# SERVICE BULLETIN

Dato: 19. februar 1999

## Nyt 32T tandhjul til tørrerack i alle GL fremkaldere

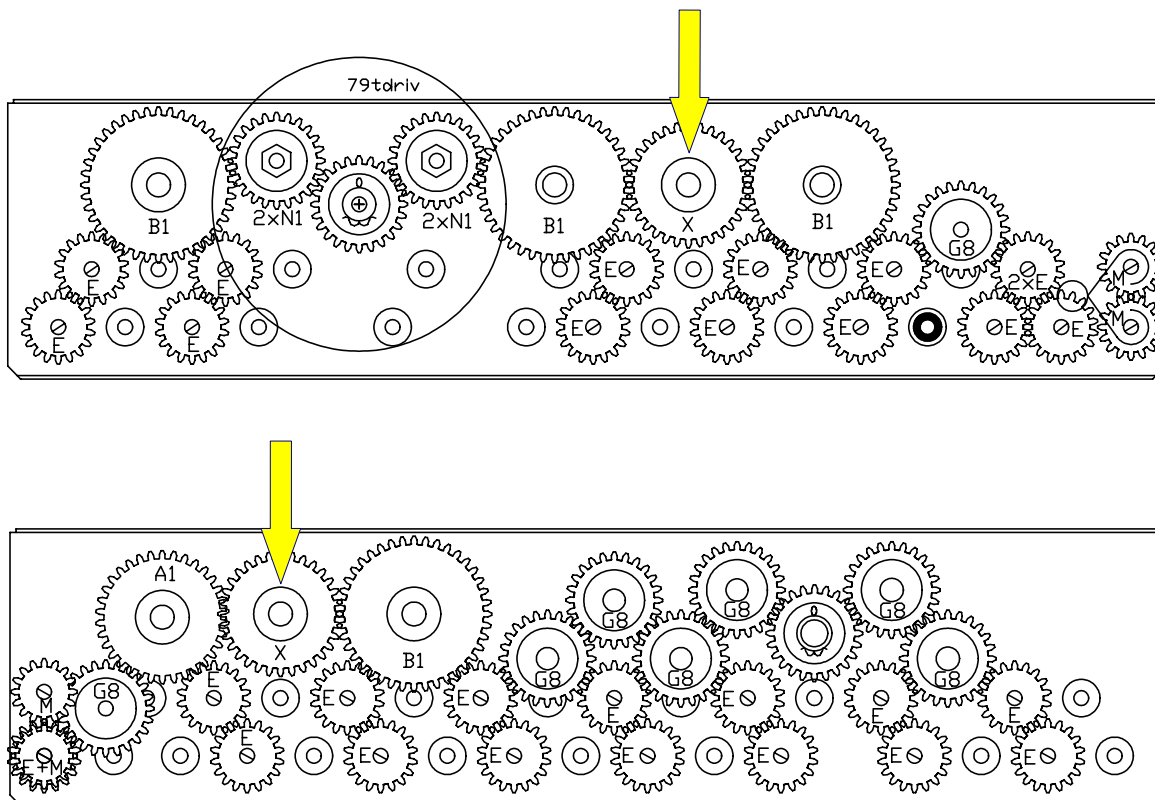
Der har i enkelte tilfælde været konstateret problemer med, at tørreracket i ovennævnte fremkaldere begynder at køre meget stramt. Problemet skyldes, at tandhjulet "X" udvider sig på grund af varme. Tandhjulet låser sig derfor fast mellem de omkringliggende tandhjul og klikkoblingen vil begynde at aktivere.

Tandhjul "X", nummer 65993 (32-T W/10,2 W=9,6), blev pr. 1. december 1998 erstattet af tandhjul nummer 275155 (32-T > 10,2 W=17mm), som ikke udvider sig når det bliver udsat for varme.

Alle tørrerack fra før 1. december 1998 kan med fordel opdateres i henhold til ovenstående.
